Mission régionale d'autorité environnementale

Avis délibéré de la mission régionale d'autorité environnementale de Bretagne sur le projet d'extension de l'usine BCF Life Sciences à Pleucadeuc (56)

n° MRAe : 2022-010170

Projection de l'évolution du site (extrait du dossier)

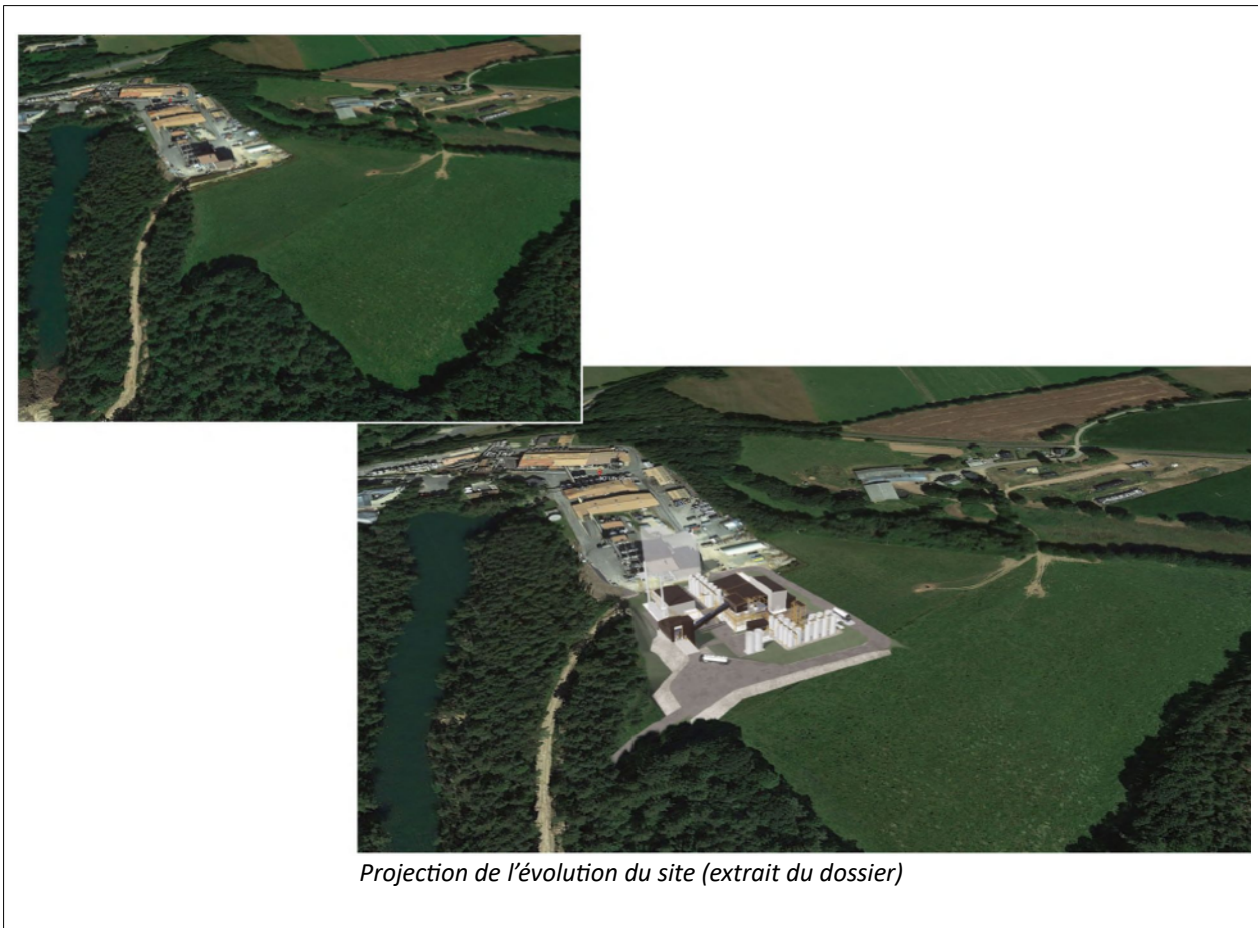
- le système de pré-traitement des effluents n'est pas encore défini et, dès lors, les conséquences environnementales de son fonctionnement (économies d'eau, qualité des rejets, nuisances) ne peuvent pas être correctement prises en compte dans l'étude d'impact ;
- le fonctionnement hydrologique et hydrogéologique de l'étang est inconnu. Or, ce milieu occupe une place prépondérante dans le cycle des eaux de l'usine tel qu'envisagé (rejets des eaux pluviales, des effluents de déferrisation, pompage des eaux incendie, pompage éventuel pour l'alimentation en eau du site). Cela empêche l'appréciation des incidences sur les milieux aquatiques avec lesquels il est susceptible d'avoir des interactions. Dès lors, les conséquences de l'ensemble des rejets vers l'étang, qu'ils soient maîtrisés ou accidentels, restent inconnues.

Concernant les travaux de renforcement de voirie, dont les enjeux sont pourtant identifiés dans le plan local d'urbanisme de Pleucadeuc, quasiment aucune information n'est disponible dans le dossier, notamment leur localisation. Les impacts de cette nouvelle voirie, qu'il s'agisse des travaux ou de son exploitation, ne sont pas étudiés (dérangement de la faune, eaux pluviales...). Le dossier évoque également un projet d'extension du parking existant, mais elle semble déjà réalisée.

Dès lors, il n'est assez pas possible de définir de manière suffisamment précise les contours des situations actuelle et en projet. Ainsi on ne peut identifier les incidences actuelles des différentes installations, ce qui ne permet pas l'évaluation correcte des incidences du projet. La sensibilité du site mériterait également d'être beaucoup mieux caractérisée dans le dossier au regard de son positionnement au sein de la trame écologique (réservoir de biodiversité et corridor) et de la faune effectivement abritée et actuellement très mal identifiée dans le dossier.
